20.03.2024

Geläute der Auferstehungskirche Lohr am Main
Dekanat Lohr am Main

Glocken- gutachten

Skizze Neue Schallläden

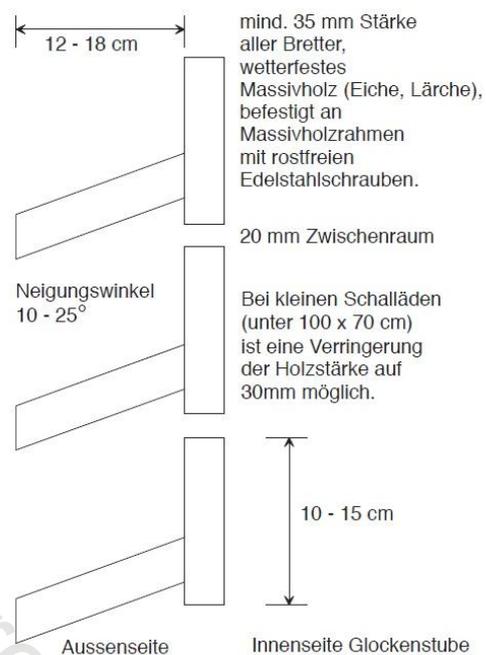
Es gibt in der Turmstube vier Schallläden. Die Höhe beträgt 340 cm, die Breite 115 cm. Sie wurden aus Nadelholz hergestellt. Schallreflexbretter sind nicht vorhanden. Mit sinnvoll konstruierten Schallläden mit einem Winkel von 10°-15° Grad könnte das Geläute eine Fernwirkung erzielen. Zusätzlich wäre ein optimaler Wetterschutz gegeben.

Die neuen Schallläden müssen nach Vorgaben des Beratungsausschusses für das Deutsche Glockenwesen konstruiert werden (siehe Skizze). Von Sachverständigenseite wird für die Auferstehungskirche ein Neigungswinkel von 10°-15° Grad empfohlen. Der Zwischenraum sollte 30 mm betragen und die Länge der Schallläden darf max. 18 cm betragen. Die Schallläden sollten aus Eichenholz gefertigt werden.
